# HIC内スリー拔出装置の検討状況

2023年7月24日

東京電力ホールディングス株式会社

## コメント内容【特定原子力施設監視・評価検討会（第102回）】

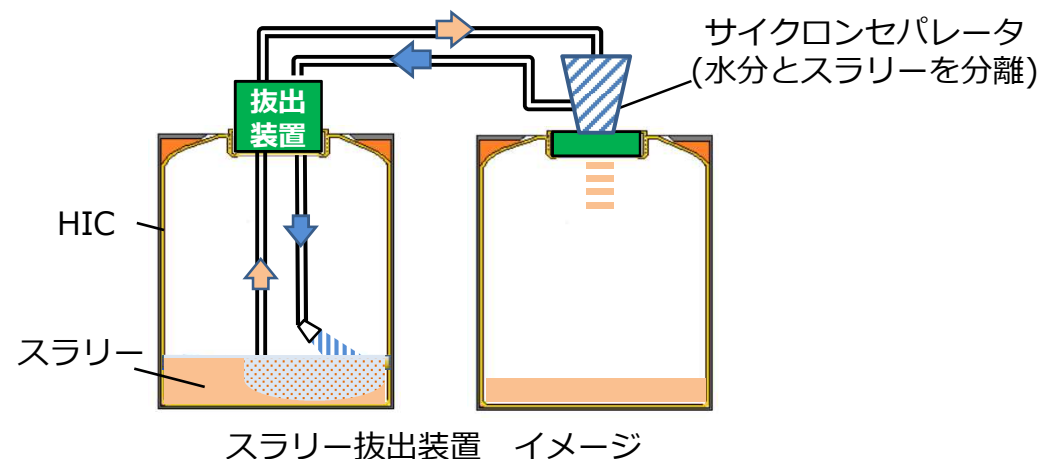
スラリー移し替え作業から得られた情報を整理・検討した上で、①スラリーの抜き出しの実現性（下部スラリーが抜き出せない場合の洗浄による抜き出しの実現性を含む）、②上澄み水と下部スラリーに分離している場合のフィルタープレス機による脱水の実現性について説明すること。また、コールドのモックアップ試験を含めて具体的な時期を明確に説明すること。その際、試験の試料がスラリーの実性状を適切に模擬できていることを示すこと。

- ALPSスラリー安定化設備で用いるスラリー抽出装置では、下図のように水流を用いてスラリーを攪拌しながら移送することを計画している。
- 当該装置の実現性の確認にあたり、従来のスラリーの移替え装置では回収できていないHIC底部のスラリーの性状を確認し、水流を用いた回収の可能性について見込みを得ている。
- 上記を踏まえ、現在コールドのモックアップ試験の準備を進めている。
